宝清县鑫达煤矿

地质类型划分报告

《宝清县鑫达煤矿地质类型划分报告》

专家评审意见

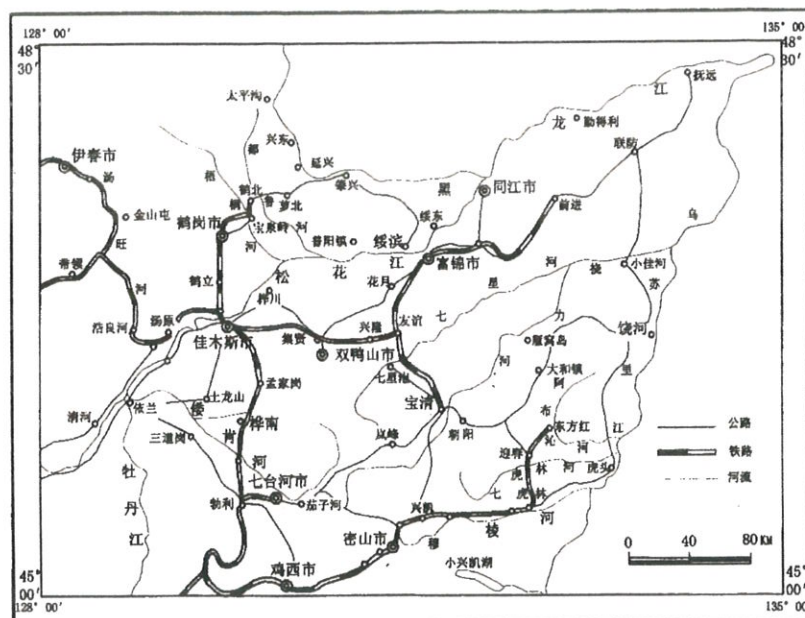
(3) P2的图下应写上“交通位置图,并在图中将鑫达煤矿用明显的标识标出。
